Informativo Técnico

Instalação do filtro de ureia U 630 x KIT

HU 13 125/3x

C 18 450/2

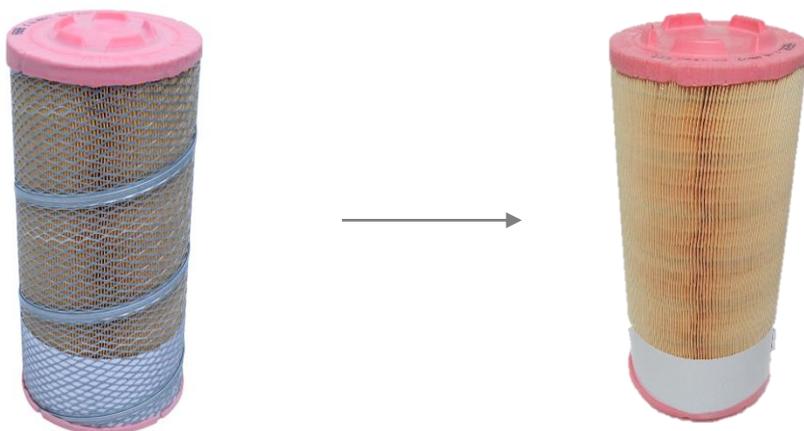
Substituição – Código Antigo HU 13 125x

As aplicações permanecem inalteradas
